# 新竹市政府 函

主旨：檢送召開100年7月份「新竹縣、市、科學園區建築法規聯席研討會」會議紀錄乙份，請 查照。

# 100 年 7 月份「新竹縣、市、科學園區建築法規聯席研討會」 會議紀錄

[ 附件 3-3 ]

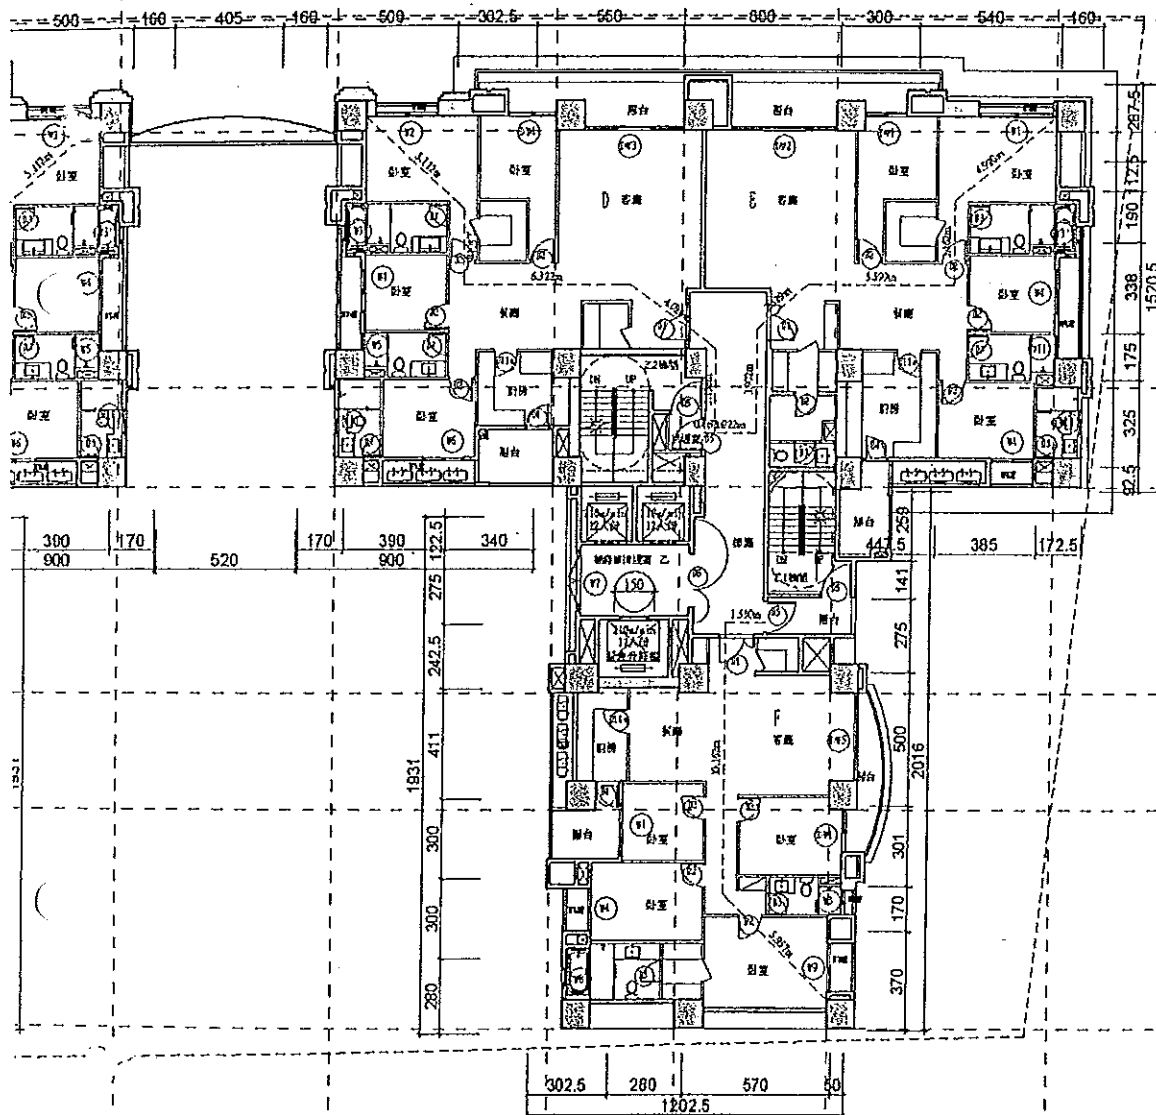
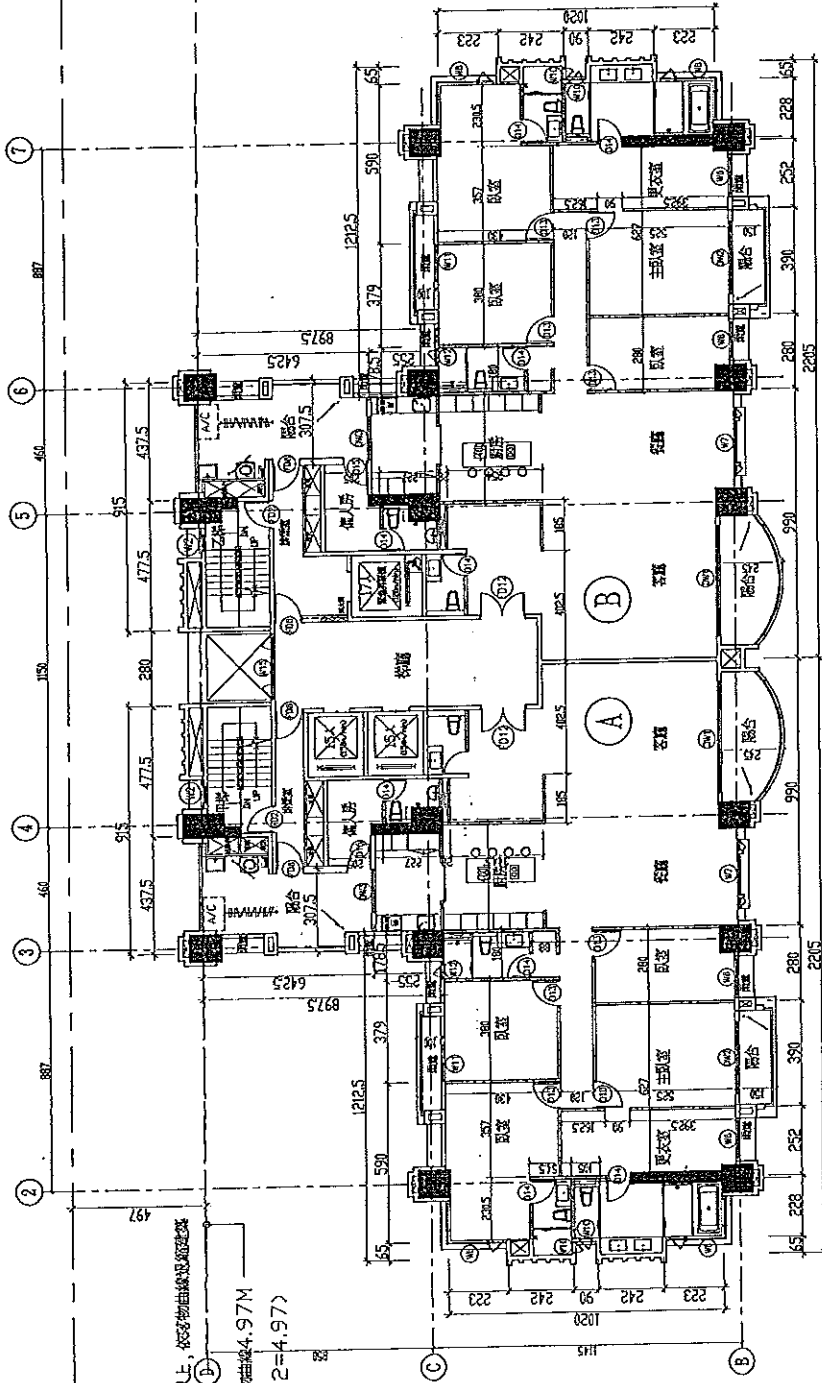
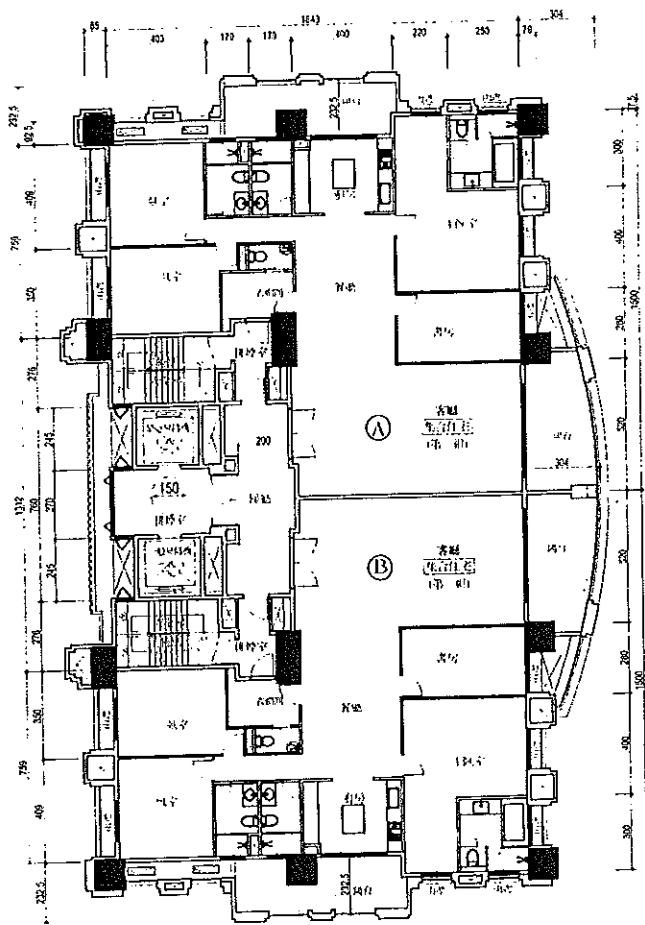
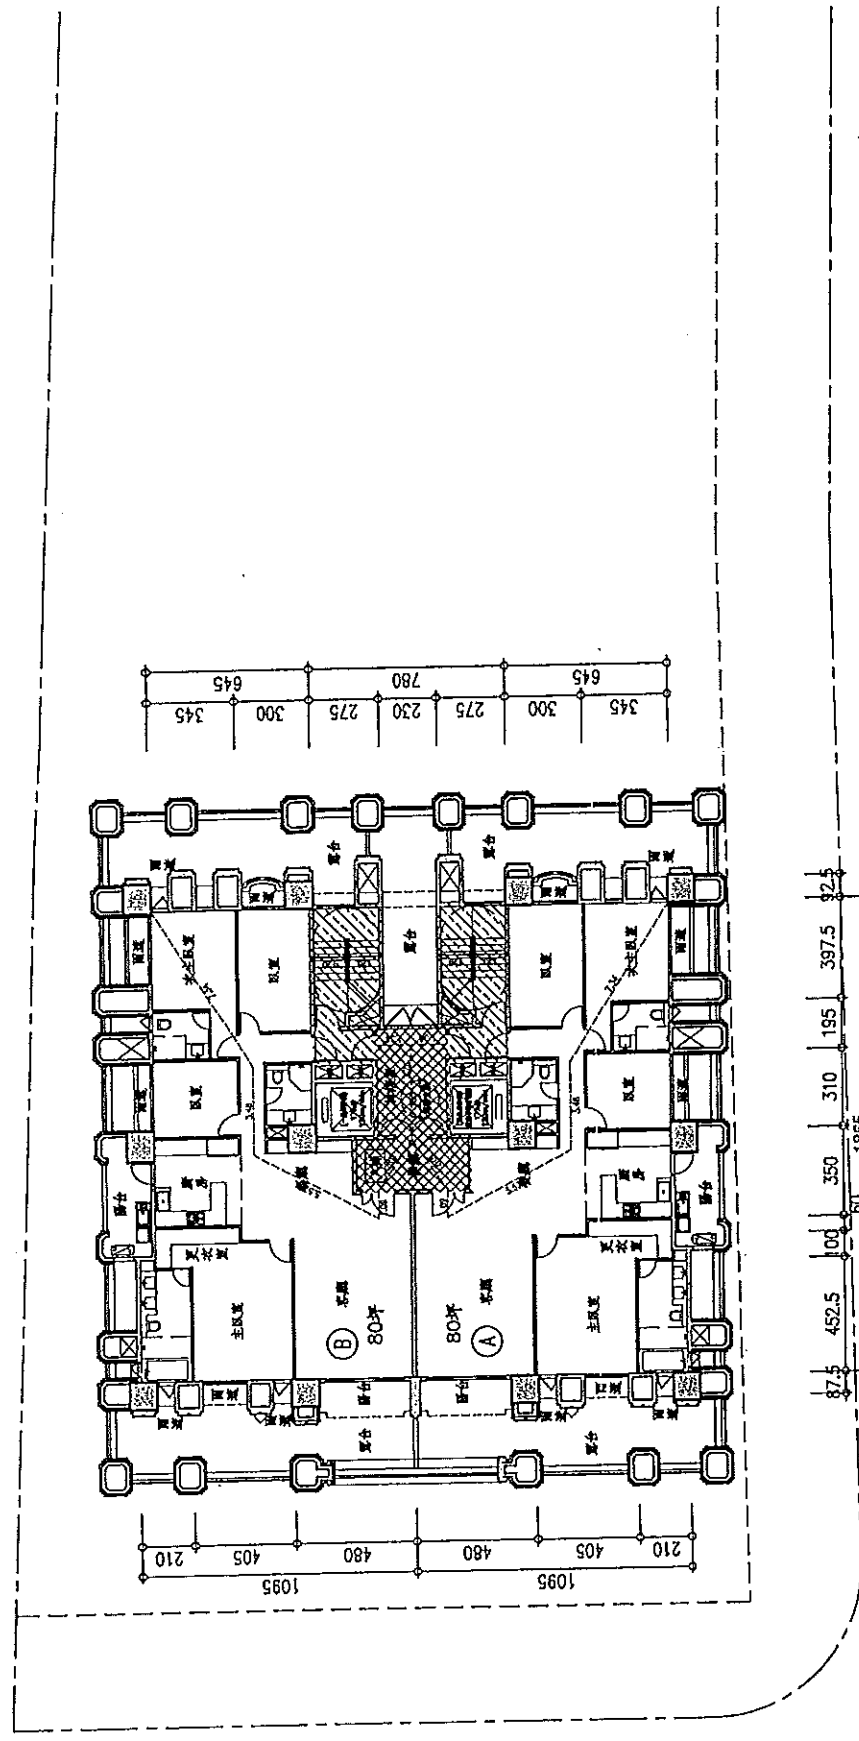
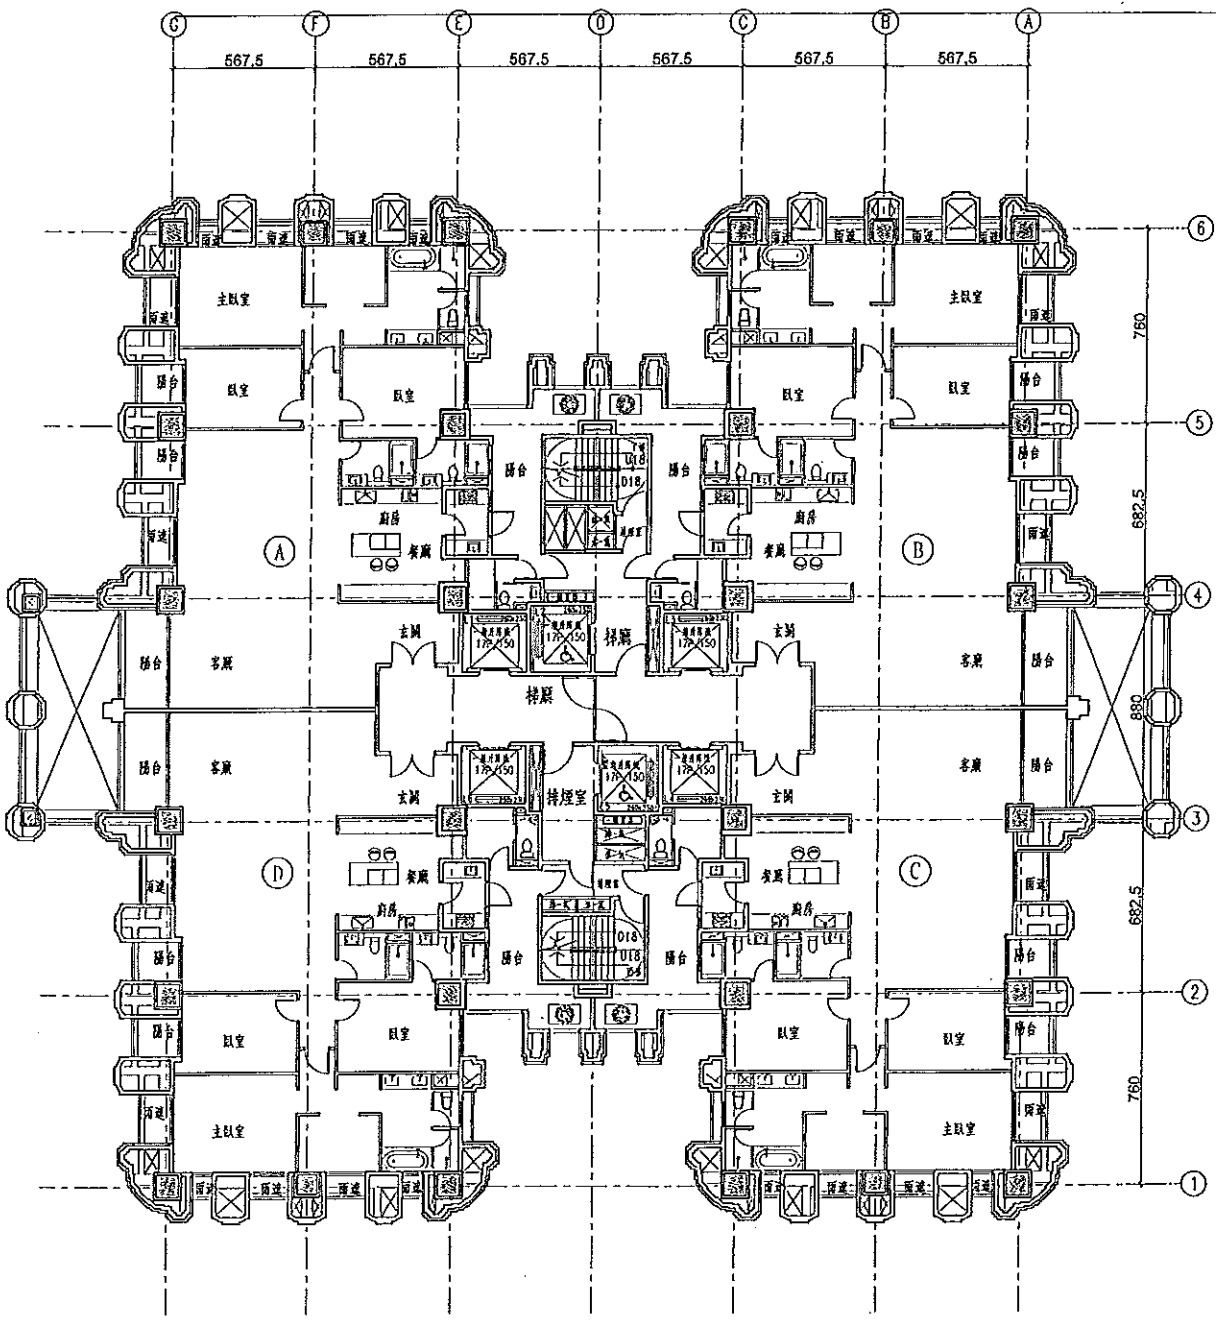
2. 針對近來建設公司申請建照預審案，裝飾柱之設計型態多樣，且其面積量體比重已遠大於結構柱，並考量使照後違規利用之情形，已非業務單位原考量僅係裝飾之用途而予以免計容積，是否應予計算容積實有重新檢討之必要。（如附件 3-3）

**提案一：**針對近來建設公司建照預審案，裝飾柱之設計型態多樣，且其面積量體比重已遠大於結構柱，並考量使照後違規利用之情形，已非業務單位原考量僅係裝飾之用途而予免計容積，是否應予計算容積實有重新檢討之必要。

2. 有關「裝飾柱造型之樓地板面積計算方式」部分：依 100 年 1 月份「新竹縣、市、科學園區建築法規聯席研討會」會議紀錄提案二結論第二點辦理。
